Dodatek č. 2 ke Smlouvě o dílo ze dne 13. 11. 2023

Shora uvedené smluvní strany se dohodly na uzavření dodatku č. 2 (dále jen „dodatek“) ke Smlouvě o dílo ze dne 13. 11. 2023, ve znění dodatku č. 1, která byla uzavřena se zhotovitelem jako vybraným dodavatelem veřejné zakázky nazvané: „**Rozšíření expozice v Archeoparku Všešary**“ (dále jen „veřejná zakázka“).

Stavba:	Rozšíření expozice v Archeoparku Věstary
Objekt:	El - Elektroinstalace
Předkládá:	STAVER Luže s.r.o.

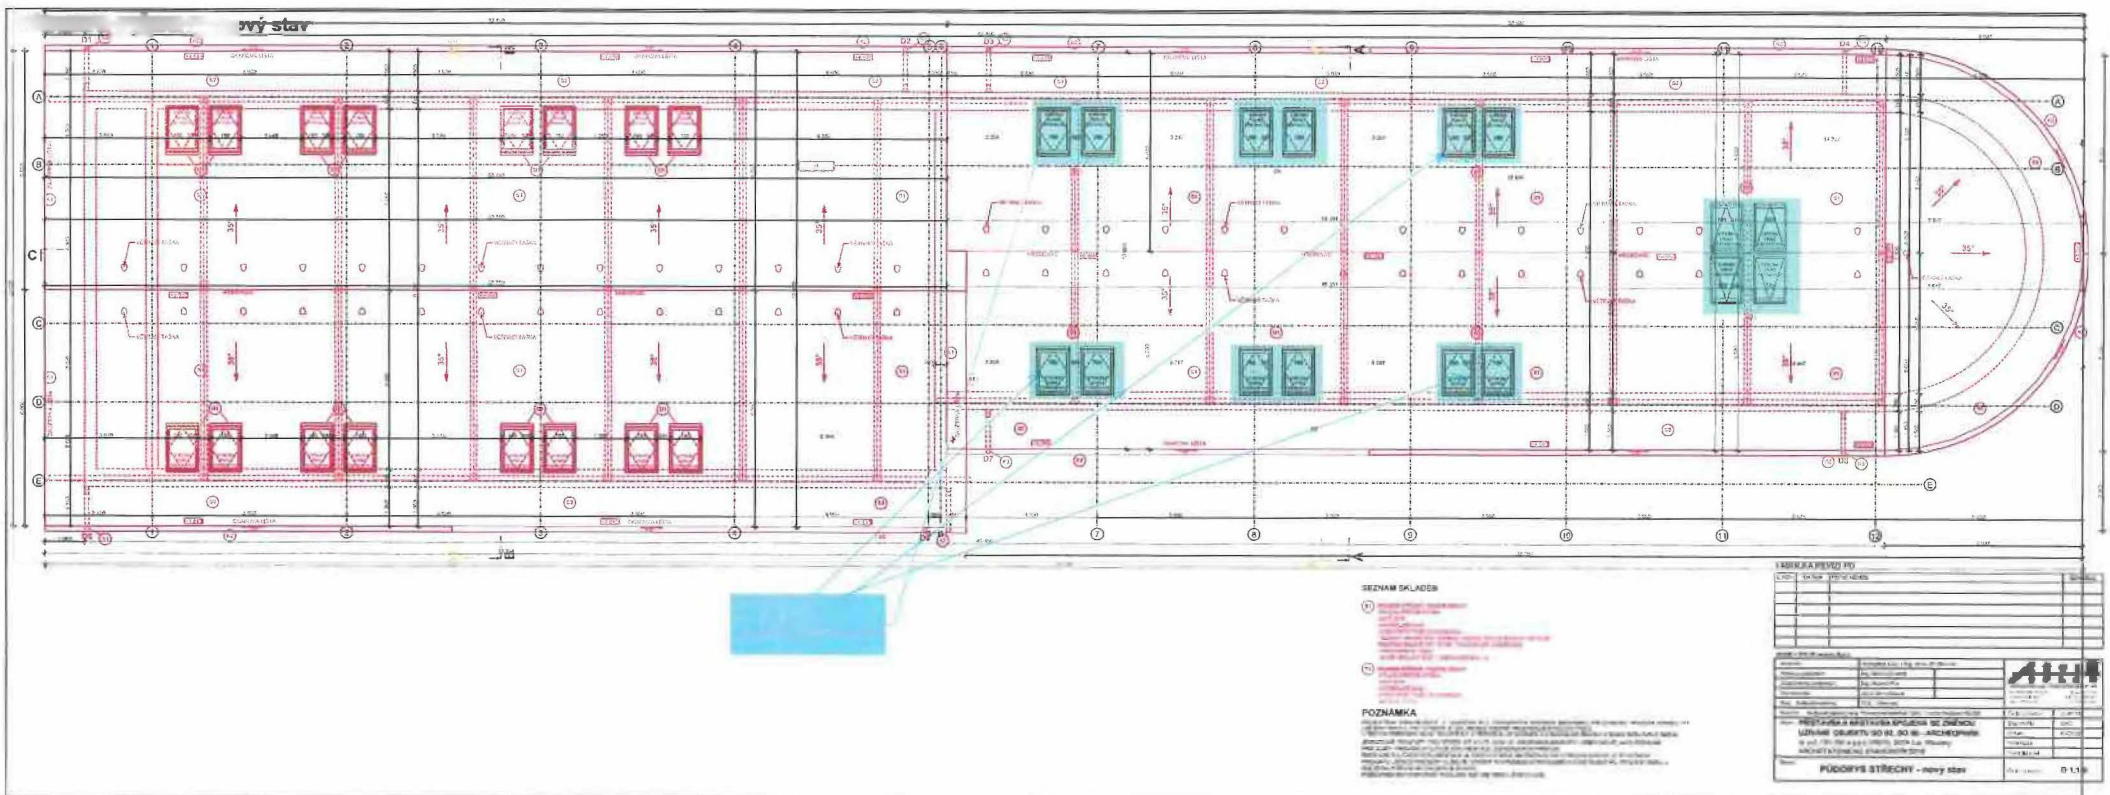
věc: Silnoproud - venkovní svítidla

V projektové dokumentaci nebylo uvažováno s tím, že by se stávající svítidla měla vyměnit za nová svítidla. V PD bylo uvažováno pouze s tím, že dojde k demontáži původních svítidel kvůli provedení nutných stavebních prací.

Stará svítidla budou demontována a nahrazena novými. Jedná se o stropní svítidla v prostoru venkovní expozice (místnost č. 101 a č. 102)

Při bližším prozkoumání (během provádění okolních prací) dotčených svítidel bylo konstatováno, že tyto svítidla jsou již na hraně životnosti a bude lepší je vyměnit za svítidla nová vč. nové elektrokabeláže. Výměnou svítidel dojde k úspoře spotřeby elektrické energie a bude zvýšen uživatelský komfort v dotčeném prostoru.

PŮDORYS 2.NP - nový stav

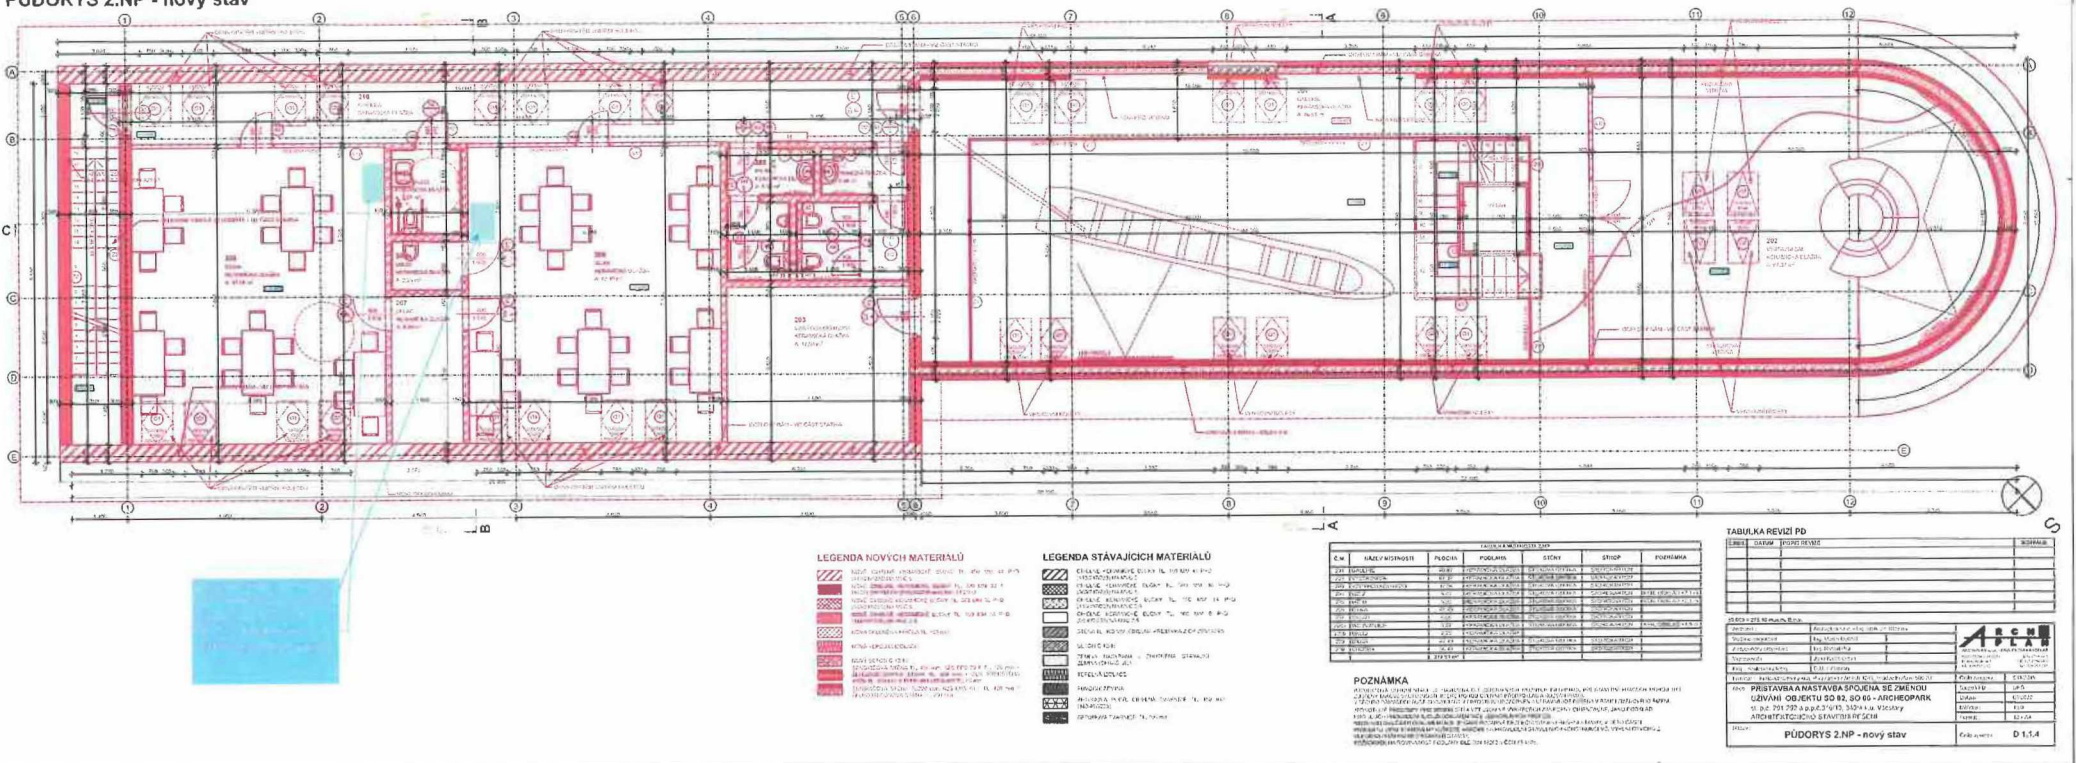
ZMĚNOVÝ LIST				č. 21	
věc: Umyvadla do dílen - 2.NP					
Stavba:	Rozšíření expozice v Archeoparku Věstary				
Objekt:	ZTI - Zdravotechnika				
Předkládá:	STAVÉR Luže s.r.o.				
Odesláno / předáno:		Přílohy / počet listů			
poštou		1) Položkový rozpočet změny		3	listů
e-mailem	☒	2) Projektové podklady		0	listů, výkresů
osobně		3) Fotodokumentace a ostatní přílohy		1	listů
1 Technický popis změny:

1.1 Popis původního řešení: V projektové dokumentaci toto nebylo řešeno.					
1.2 Popis nového řešení: Do prostoru dílen, místnost č. 206 a č. 209, budou dodatečně nainstalována umyvadla vč. vodovodních baterií a zhotovení keramického obkladu kolem těchto umyvadel.					
2 Zdůvodnění změny:					
V průběhu prací byl ze strany uživatele vznesen požadavek, aby předmětné dílny byly vybaveny umyvadly (každá jedním umyvadlem). Dojde tím ke zvýšení uživatelského komfortu pro návštěvníky objektu.					
3 Vliv na dopracování projektové dokumentace:			ANO		☒ NE
4 Dopad do smluvních termínů:			ANO (uvést návrh prodloužení lhůty smluvního termínu)		☒ NE
5 Číslo odstavce ve smyslu § 222 zákona č. 134/2016 Sb. - Zákona o zadávání veřejných zakázek				odst.	4
6 Náklady:		Cena méněprací (odpočet):	-	-1 924,70 Kč	bez DPH
		Cena víceprací (přípočet):	+	25 511,80 Kč	bez DPH
		Výsledná ceny změny:		23 587,10 Kč	bez DPH

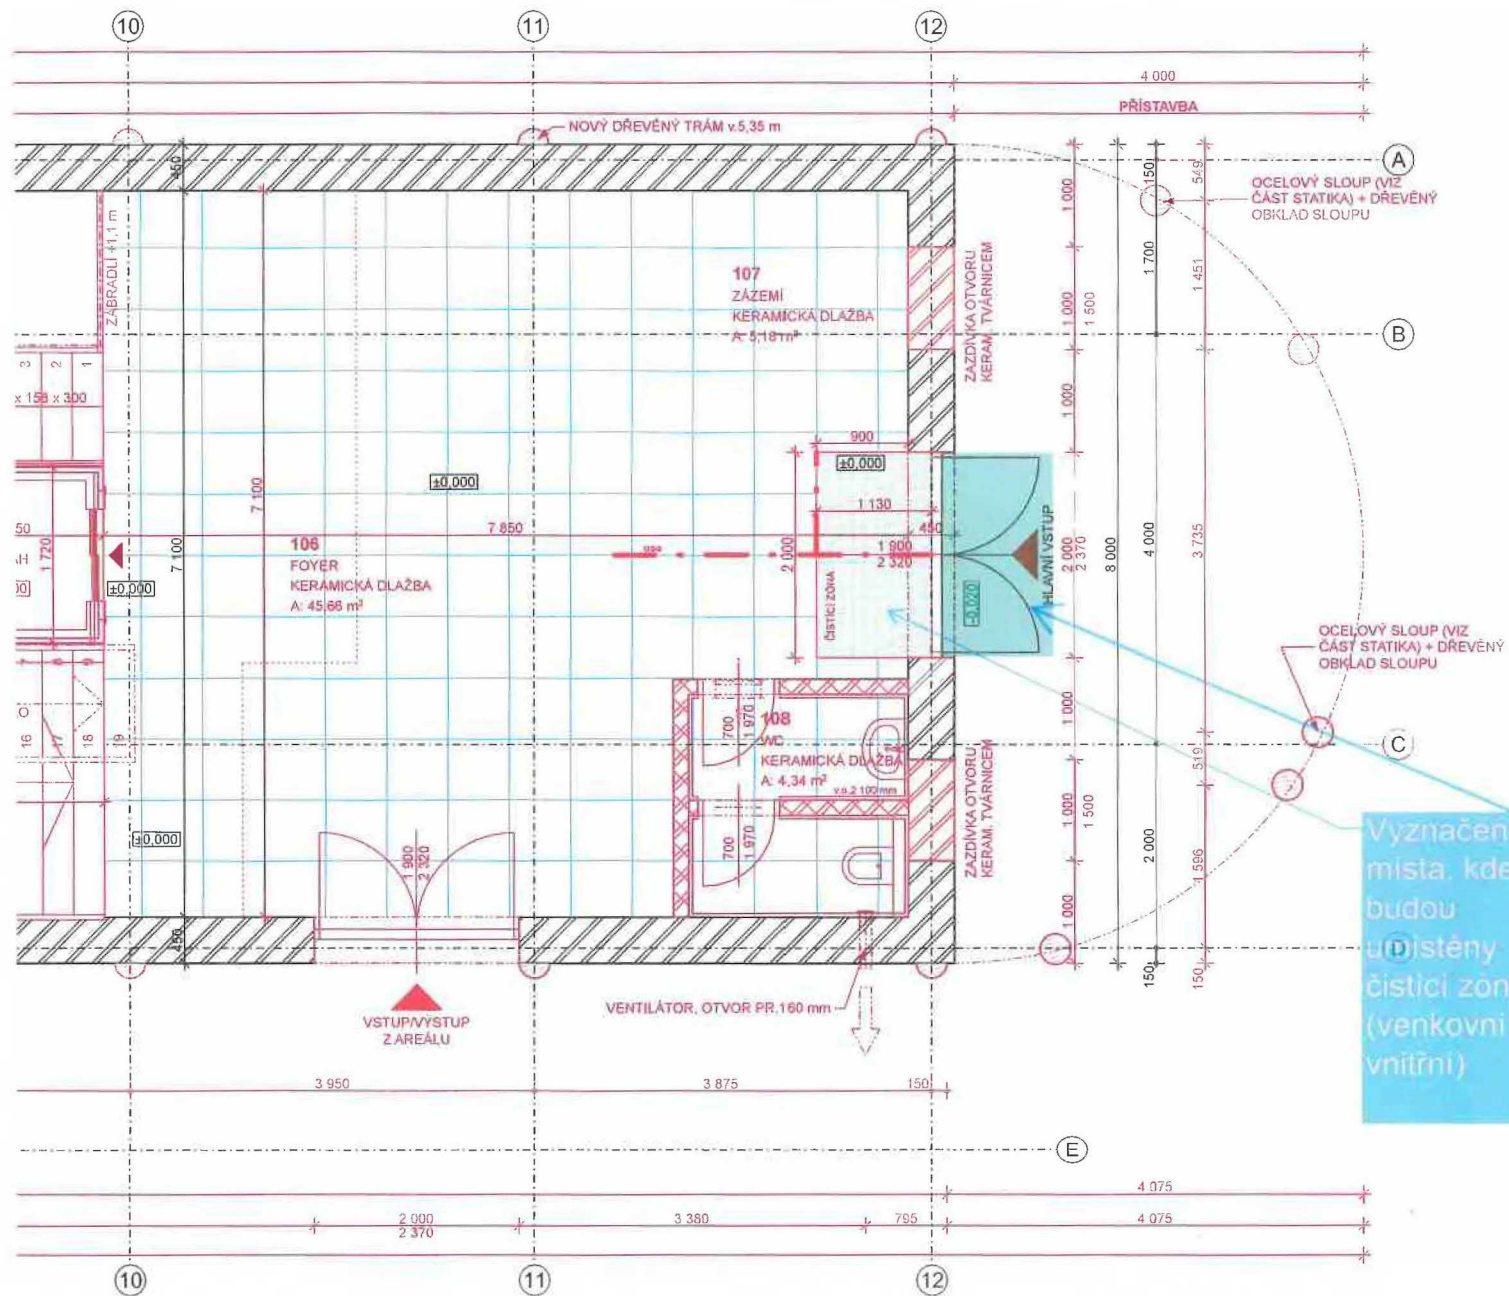
věc: Čistící zóna, 1.NP

V 1.N.P., před hlavními vstupními dveřmi D1/L pod obloukovou částí - venkovní prostor, bude nainstalována čistící zóna z rohože Openwell. Dále pak bude čistící zóna nainstalována na opačné straně těchto dveří. Zde bude umístěna rohož Fanwell.

Jelikož návštěvníci absolvují prohlídku objektu ve venkovní obuvi (není vyžadováno jejich přezouvání se) bylo nutné vyřešit, aby si co nejvíce, před samotným vstupem do objektu, tuto obuv očistili. K tomuto poslouží zmiňované venkovní a vnitřní čistící zóny.

PŮDORYS 1.NP - bourací práce

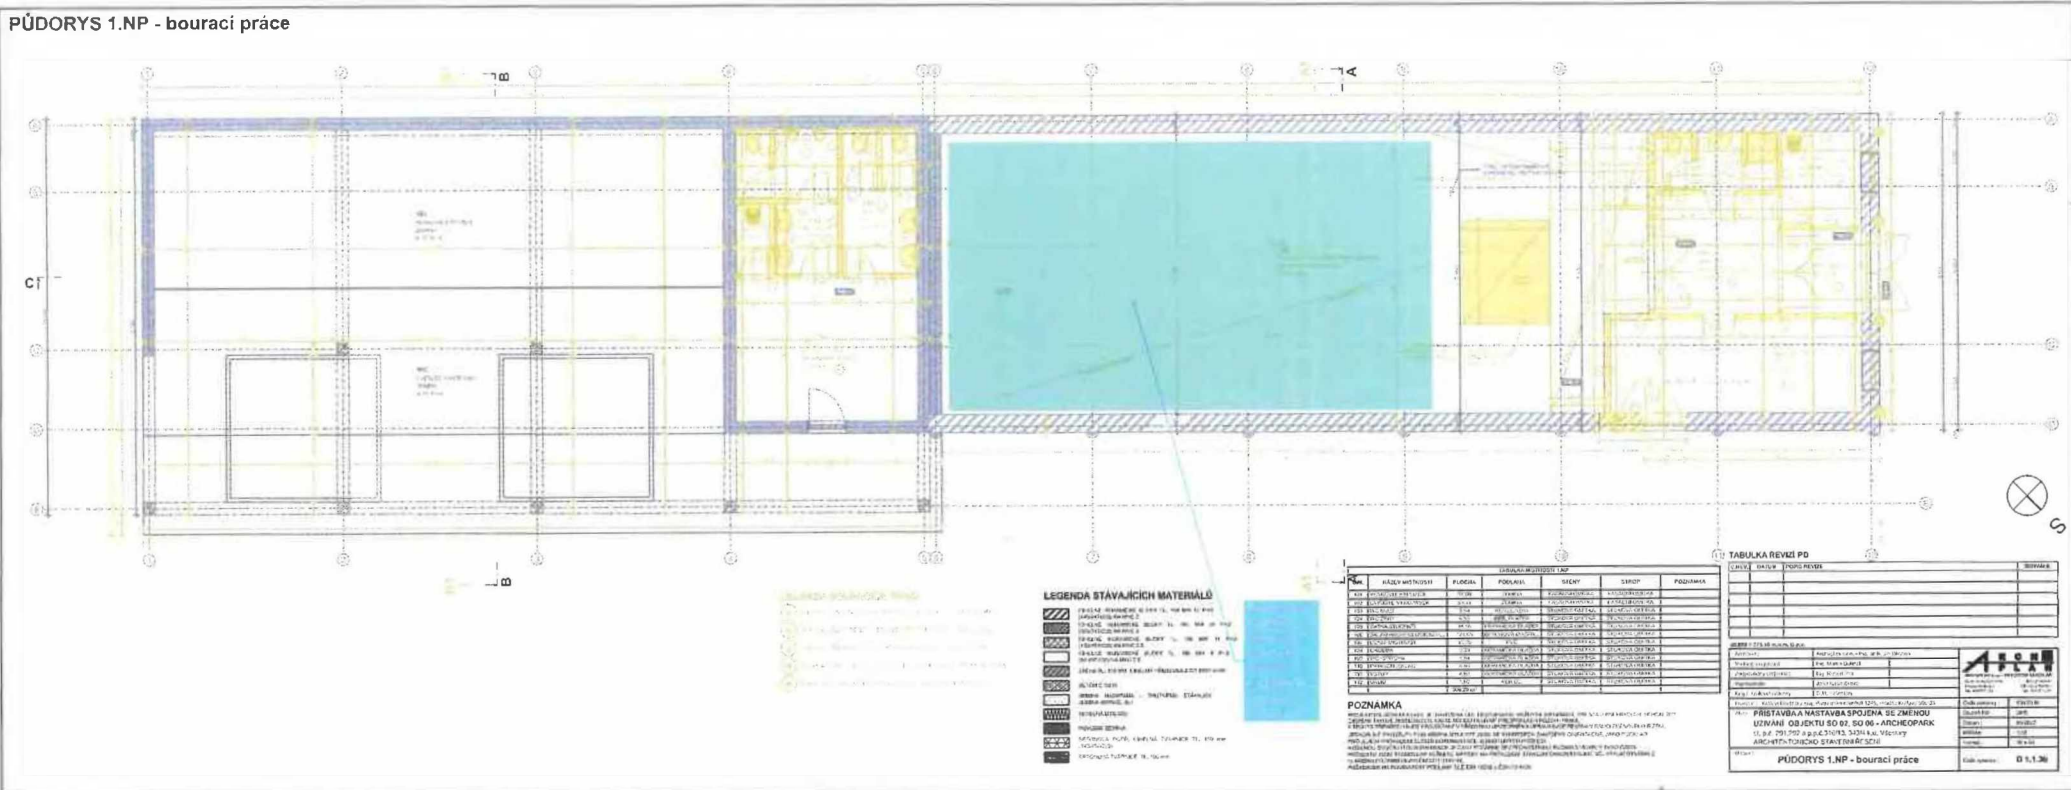
ZMĚNOVÝ LIST				č. 25	
věc: Vybourání vodicích drážek regálů + zapravení					
Stavba:	Rozšíření expozice v Archeoparku Všešary				
Objekt:	ASŘ - Stavební část				
Předkládá:	STAVÉR Luže s.r.o.				
Odesláno / předáno:		Přílohy / počet listů			
poštou		1) Položkový rozpočet změny		1	listů
e-mailem	☒	2) Projektové podklady		0	listů, výkresů
osobně		3) Fotodokumentace a ostatní přílohy		1	listů
1 Technický popis změny:

1.1 Popis původního řešení: V projektové dokumentaci nebylo s tímto uvažováno.					
1.2 Popis nového řešení: Vodicí táhla původního regálové systému, jenž byl umístěn v 1.N.P., budou vybourána z betonové podlahy a následně budou vzniklé drážky stavebně zapraveny.					
2 Zdůvodnění změny:					
Vodicí kovová táhla původního regálové systému svým výškovým osazením znemožňují pokládku keramické dlažby a proto bylo rozhodnuto o jejich dodatečném vybourání s následným zapravením vzniklých drážek.					
3 Vliv na dopracování projektové dokumentace:			ANO		☒ NE
4 Dopad do smluvních termínů:			ANO (uvést návrh prodloužení lhůty smluvního termínu)		☒ NE
5 Číslo odstavce ve smyslu § 222 zákona č. 134/2016 Sb. - Zákona o zadávání veřejných zakázek					odst. 5
6 Náklady:	Cena méněprací (odpočet):	-	0,00 Kč	bez DPH	
	Cena víceprací (přípočet):	+	11 277,30 Kč	bez DPH	
	Výsledná ceny změny:		11 277,30 Kč	bez DPH	
7 Schválil:

POHLED SEVERO - VÝCHODNÍ

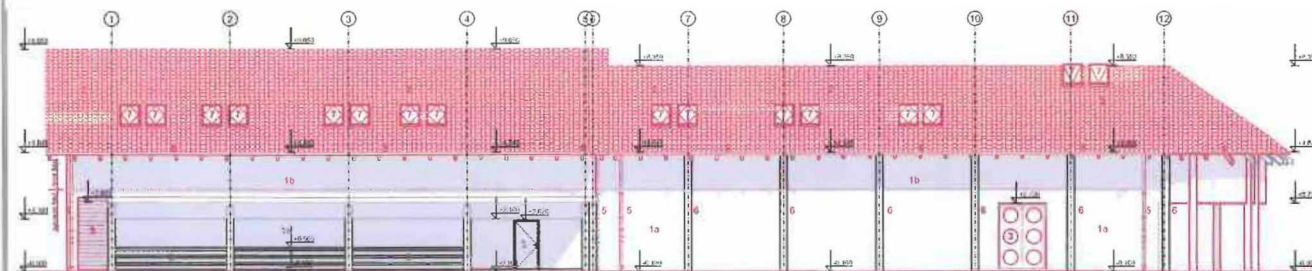
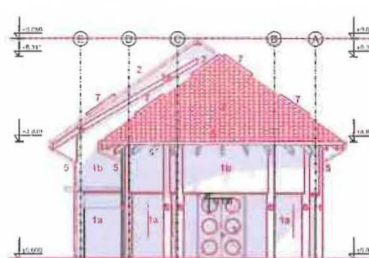
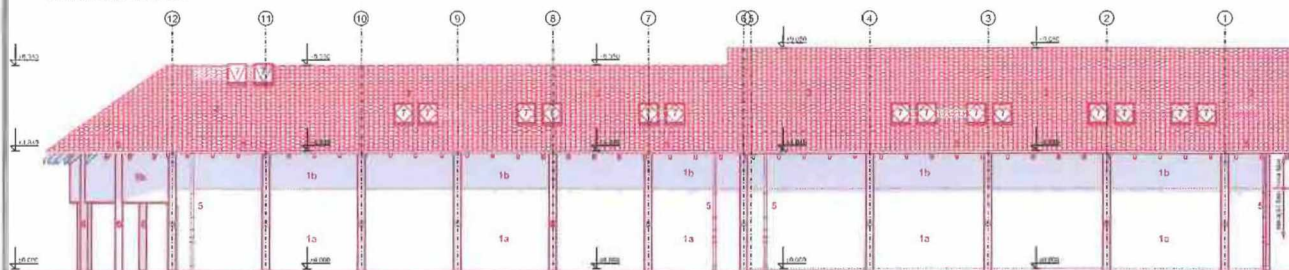
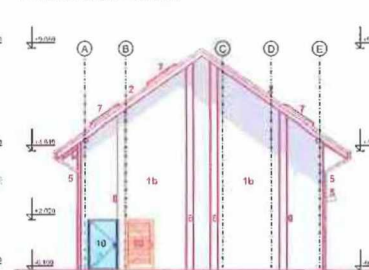
- JEDNOKŘÍDLOVÉ VSTUPNÍ DVEŘE OTEVÍRAVÉ - KOVOVÉ S VÝPLNÍ Z TAHOKOVU - ZAMEK VLOŽKOVÝ BEZPEČNOSTNÍ - BARVA: RAM + ZARUBĚN SVĚTLÉ ŠEDÝ KOV, VÝPLN TAHOKOV - POZINK - KOVÁNÍ KLIKA/KLIKA SOUČÁSTÍ DODÁVKY DVEŘÍ Do m.č. 109 (zámena za D9) - 1					
5	553411570R	dveře jednokřídlé ocelové vchodové 1100x1970mm s PO EW 15DP1-C vč. zárubně (rámu) a kování a, samozavírače - ozn. D9 dveře jednokřídlé ocelové vchodové 1100x1970mm s PO EW 15DP1-C vč. zárubně (rámu) a kování a samozavírače - ozn. D9	kus	-1,00000	39 100,00	-39 100,00	SoD

- JEDNOKŘÍDLOVÉ VSTUPNÍ DVEŘE OTEVÍRAVÉ S - KOVOVÉ PLNE - ZAMEK VLOŽKOVÝ BEZPEČNOSTNÍ - BARVA SVĚTLÉ ŠEDÝ KOV - KOVÁNÍ KLIKA/KLIKA SOUČÁSTÍ DODÁVKY DVEŘÍ - SAMOZAVÍRAČ - OSAZENY DO ŽELEZNÉ STĚNY					
Celkem						-14 822,00
